710 - INSP
ISO/IEC 17020
Origineel verslag

Verkoop [Afd 8.4.2]

Verslagnummer:
28/18082026/62237/73676/1

Inspectie adres: Transvaalstraat 19, 8793
Waregem (België)

Elektrisch bord

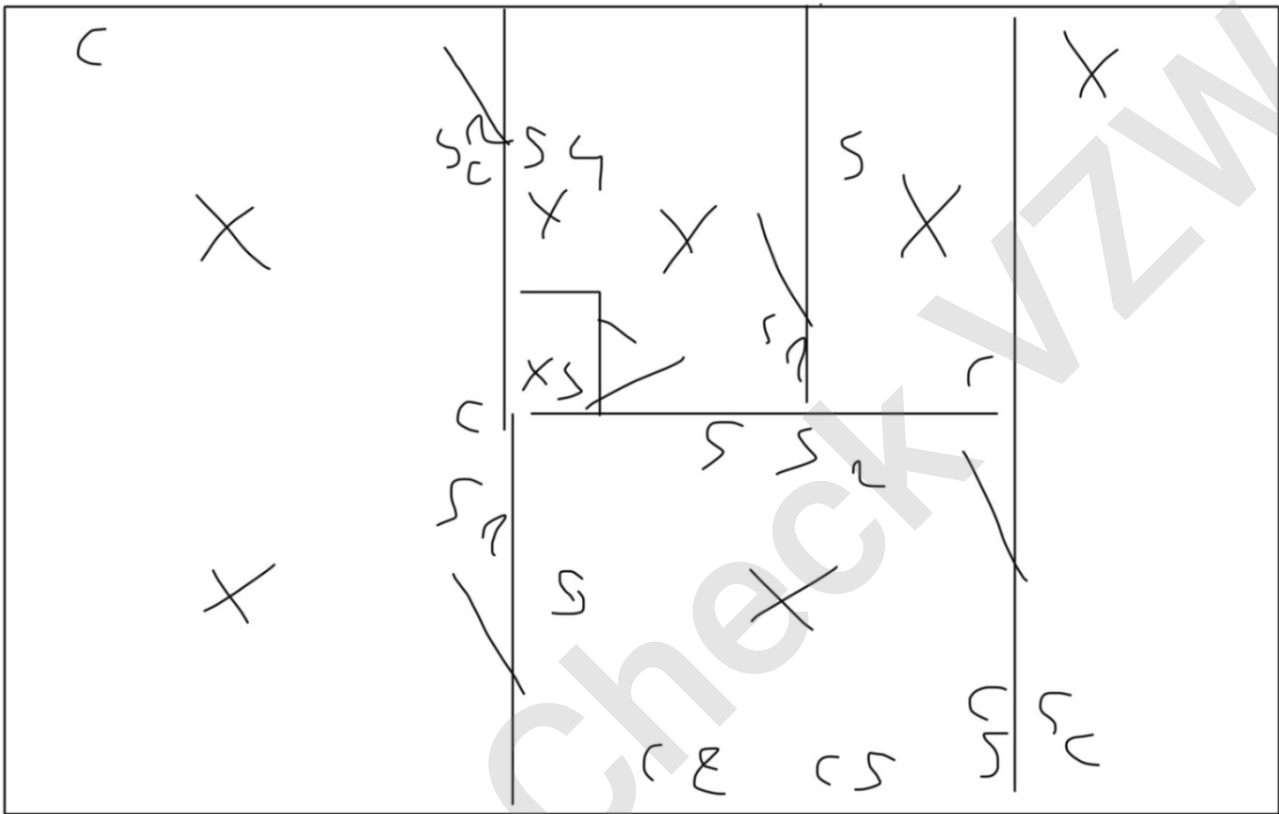
- Het gehele aardingssysteem is niet conform. - Afd 5.4.2
- De continuïteit van de PE, de stationaire toestellen klasse 1 en/of de equipotentiale verbindingen is niet verwezenlijkt. - oAfd 4.2.4.3

- De aarding van de stopcontacten zijn niet aangesloten op de aardingsgeleider. - oAfd 5.3.5.2.b
- De controle van een/meerdere foutlussen is niet afdoende, - oAfd 6.5.7.2.b.4.d; oAfd 6.4.6.4.b.4

- Het eendraadschema en situatieplan zijn niet aanwezig. - oAfd 3.1.2.1
- Hoofddifferentieelstroombeschermingsinrichting is niet aanwezig. - oAfd 4.2.4.3

- De installatie is niet aangevuld met een differentieelstroombeschermingsinrichting met hoge of zeer hoge gevoeligheid, - oAfd 4.2.4.3
- De kring(en) die stopcontacten bevatten zonder aarding zijn niet beschermd door een differentieelstroombeschermingsinrichting met een hoge of zeer hoge gevoeligheid. - oAfd 8.2.1

- De houders van de penautomaten zijn niet uitgerust met een kaliberstuk. - oAfd 5.3.5.5.a
- Aansluitingen voor samenvoegingen, verbindingen of aftakkingen van kabels werden niet uitgevoerd in overeenstemming met de regels van de kunst in dozen, borden, aansluitklemmen van schakelaars, stopcontacten of in de ruimtes van hanglichtarmaturen. De inbouwdozen van schakelaars en stopcontacten moeten voldoende groot zijn om gemakkelijk verbindingen hierin te kunnen maken. - oAfd 5.1.1.2; Afd 1.4.1; Afd 1.4.2; Afd 5.2.6

- Het materiaal heeft een onvoldoende beschermingsgraad. - Afd 2.4.3; oAfd 4.2.2.3
- Geleiders van het type VOB zijn niet in een buis geplaatst en/of zoals het zou moeten. - oAfd 5.2.9.3

- Elektrische leidingen in open lucht/in opbouw, zijn niet goed bevestigd. - oAfd 5.2.9.5; Afd 5.2.2
- Het gebruik van kabels van het type VTMB, VTLB en/of VTLmB is verboden in de vaste installatie. - Hfdstk 2.7; Afd 5.2.7; Afd 5.2.9
